RAPPORT DE VÉRIFICATION

(Code du travail : Art R.4226-16)
Rapport de vérification périodique

N° de rapport : 134259175-002-1 - ERT
Date : 07/11/2025

Lieu d'intervention :
LOGIPHARMA
293 CHEMIN DE TUCAUT
31270 CUGNAUX
Référence Client : 42857752

- Bloc(s) autonome(s) d'éclairage de sécurité portatif

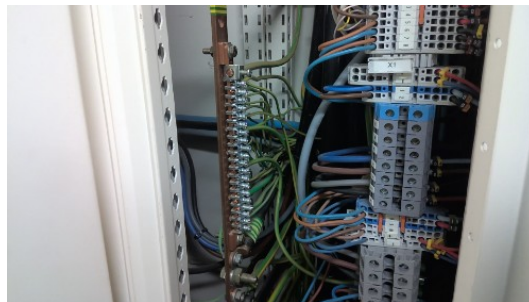
Dysfonctionnement de l'éclairage de sécurité
(P) A remettre en état

➤ TD PIKING PUI

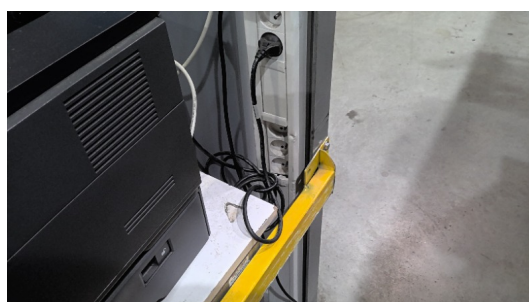
Le schéma électrique n'est pas à jour
(P) Réaliser la mise à jour du schéma électrique.

1 alimentation d'un téléviseur du côté du TD Picking PUI

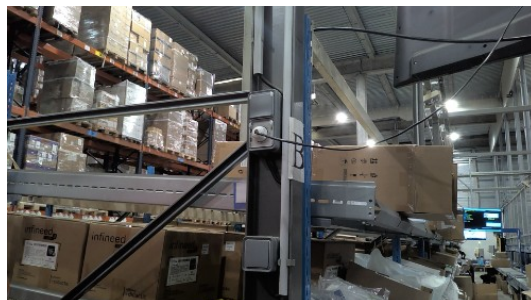
Entrée de câble défectueuse.
(P) A refaire au niveau de la fiche.

1 prise de courant

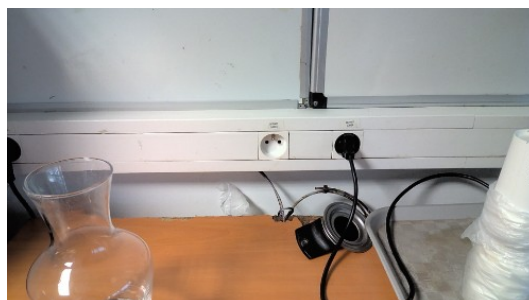
Continuité à la terre inexistante de la masse.
(P) Remplacer le câble d'alimentation par un modèle avec conducteur de protection.

Bureau TAA101

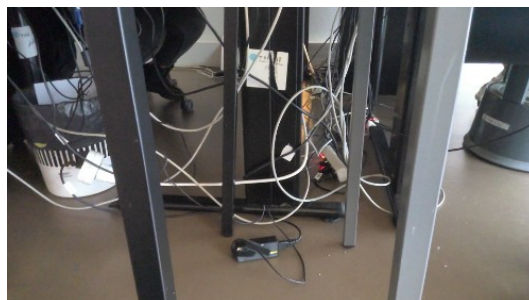
Présence de socles multiprises en série.

(P) Un nombre approprié de socles de prises de courant doit être installé afin de répondre aux besoins des utilisateurs en toute sécurité, et de limiter l'emploi de socles multiprises.
